Secció V. Anuncis
Subsecció segona. Altres anuncis oficials
AJUNTAMENT D'ALCÚDIA

368755 *Aprovació inicial de la Modificació núm. 12 de les Normes Subsidiàries del planejament municipal relativa a diverses modificacions del planejament*

El Ple de l'Ajuntament, reunit en sessió extraordinària celebrada dia 29 de juliol de 2021, acordà aprovar inicialment la Modificació núm. 12 de les Normes Subsidiàries del planejament redactada per l'arquitecte municipal, relativa a diverses modificacions del planejament, així com el document d'Avaluació Ambiental Estratègica redactat el 24/05/2021 per la empresa de consultoria ambiental PODARCIS S.L.

ÀMBIT SUBJECTE A SUSPENSIÓ DE LLICÈNCIES, DE PRESENTACIÓ DE COMUNICACIONS I DE TRAMITACIÓ DE PROCEDIMENTS. (ART. 140.2 DEL REGLAMENT DE LA LLEI 2/2014, DE 25 DE MARÇ, D'ORDENACIÓ I ÚS DEL SÒL, EN L'ÀMBIT DE L'ILLA DE MALLORCA)

PLANEJAMENT VIGENT	PROPOSTA DE MODIFICACIÓ
PLÀNOL 5.1	PLÀNOL 5.1

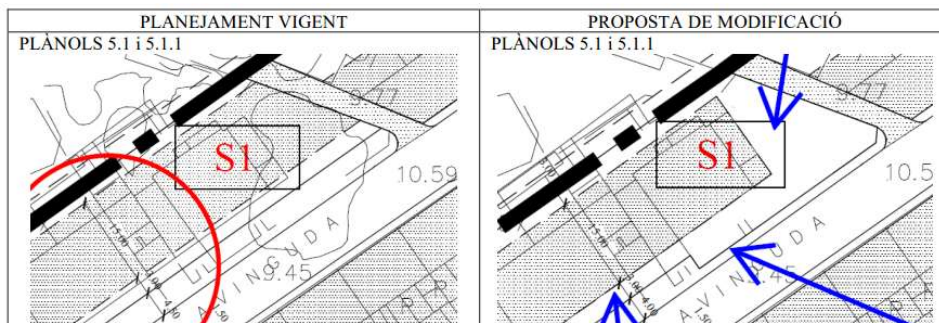
L'objecte d'aquesta modificació és afegir al rètol existent l'ús exprés "d'establiments públics" atès que amb anterioritat de la revisió aquest ús estava admès i va ser suprimit per error en modificar les definicions dels usos deixant els bars existents en situació d'inadequació.

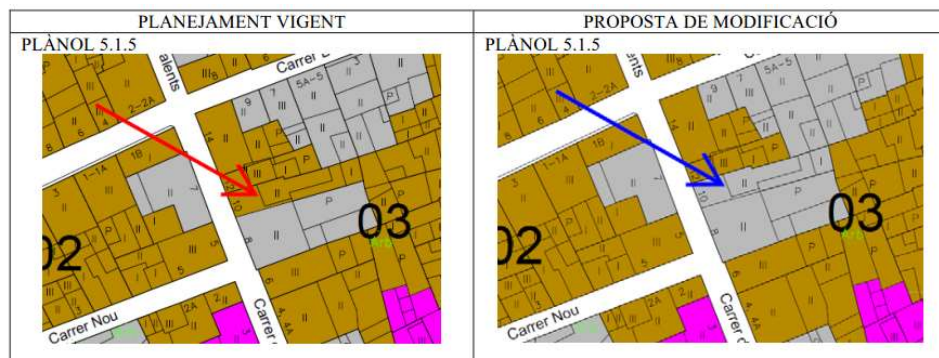
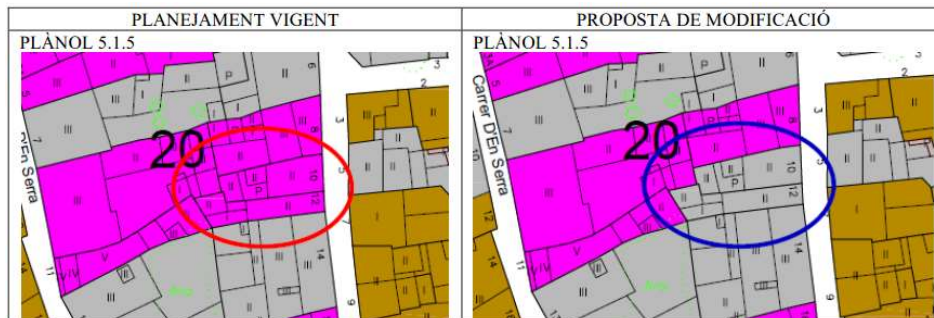
Es tracta de corregir un error en la delimitació de l'edificació catalogada atès que l'edificació existent comprèn les dues parcel·les assenyalades amb els números 8 i 10 del plànol de les Normes i de la fitxa del Catàleg.

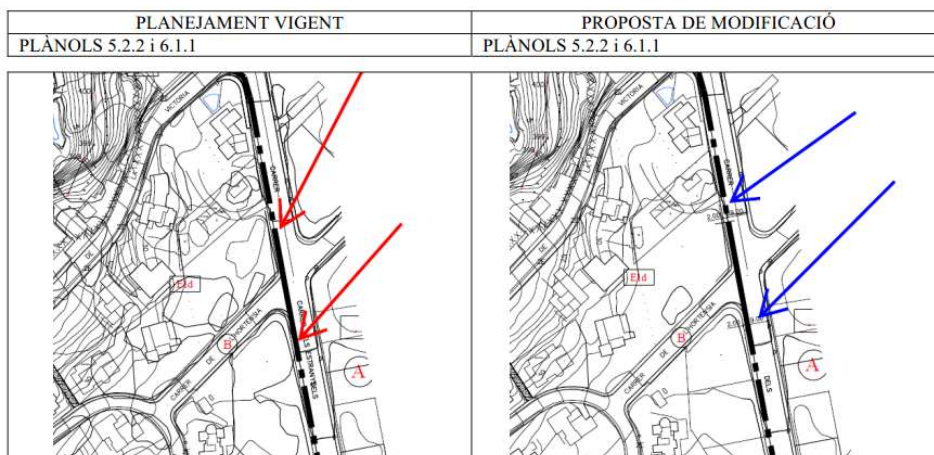
Es tracta de la incorporació al plànol d'ordenació general de les noves fitxes d'edificis catalogats en el carrer Sant Vicenç 10 i 12 segons s'ha descrit anteriorment.

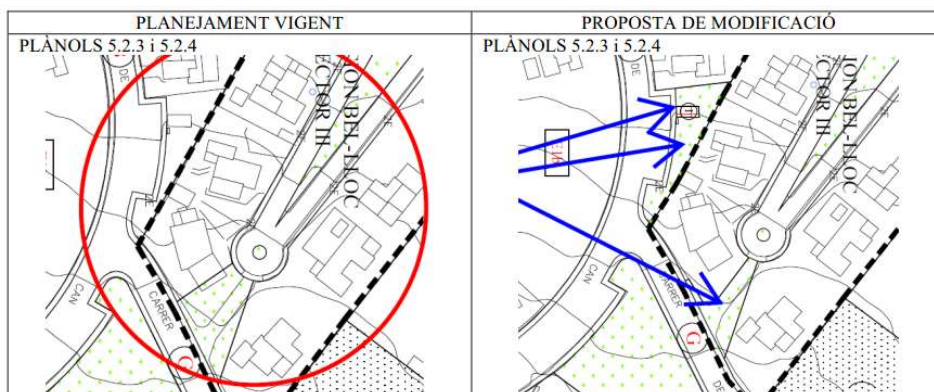
Es tracta d'ajustar l'alineació del planejament a la realitat existent que suposa un increment de l'espai destinat a vials públics.

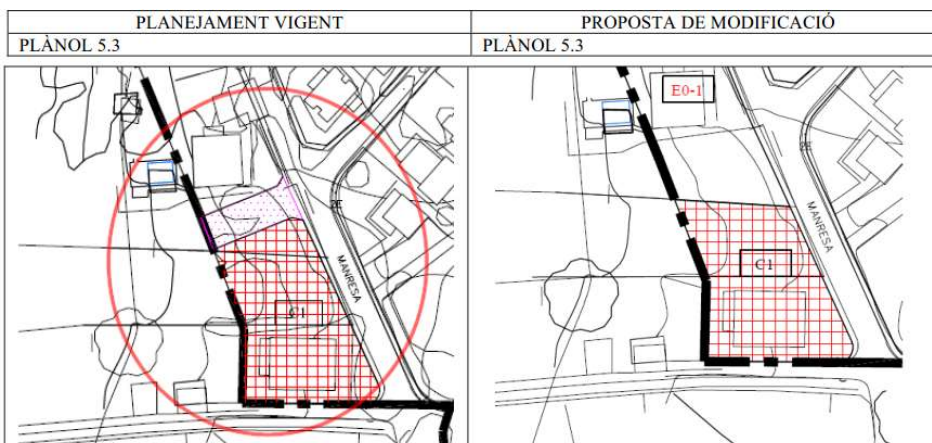
La modificació pretén ajustar la qualificació comercial als límits de propietats i suprimir el vial previst al no ser d'interès municipal la seva obtenció per expropiació ni la seva execució ja que manca de continuïtat de la trama viària. Amb això, aquest sòl i el romanent de la parcel·la a què pertany (477,67 m2 de superfície total) es proposa que es qualifiqui com a residencial unifamiliar (E0-1), igual que la zona Nord de la illeta.

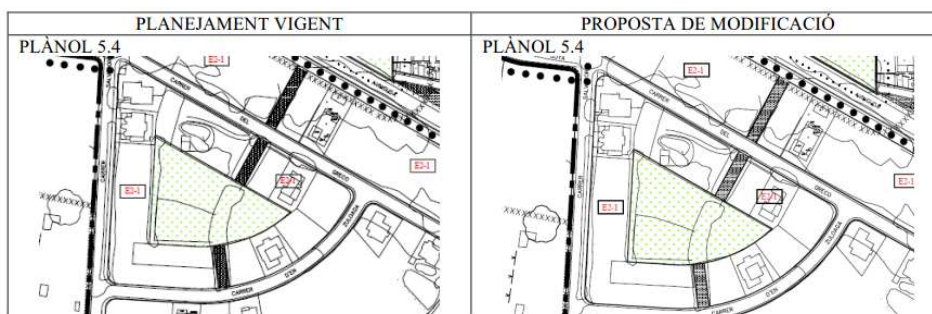
Es tracta una correcció d'errors en l'amplària dels passos per als vianants existents entre la carretera al Port de Pollença i el carrer d'en Zuloaga que apareixen en les Normes vigents de 5 m d'ample i en realitat són de 6 m

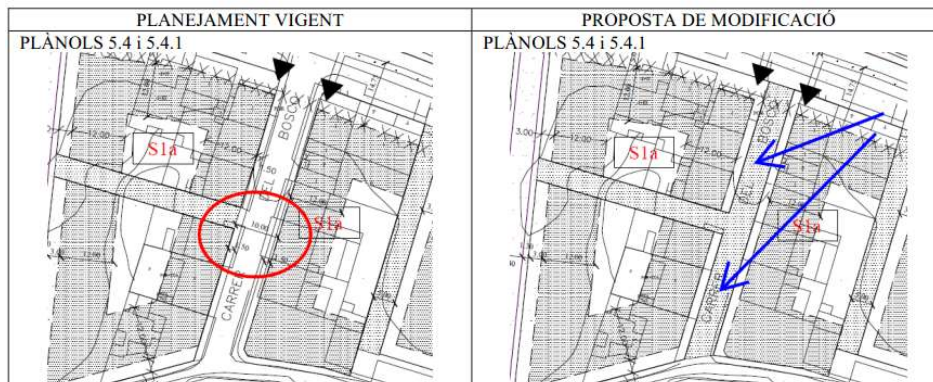
Actualment el planejament vigent ha previst que l'amplària del carrer del Bosc sigui de 10 m, amb el que s'afecta les edificacions existents a banda i banda d'aquesta. Aquest carrer es configura amb les alineacions separades del vial per una franja de zona privada que s'utilitza com a terrassa i que es troba elevada del carrer. Atès que es tracta d'un carrer que es pretén que mantingui la seva configuració actual com a zona semi intensiva, amb edificacions reculades amb terrasses frontals i que no és necessari disposar de major amplària de vial per l'escassa incidència de trànsit, igual que ha ocorregut amb el carrer paral·lel, es proposa el seu ajust a una amplària de 6 m, limitant la seva circulació a un únic sentit.
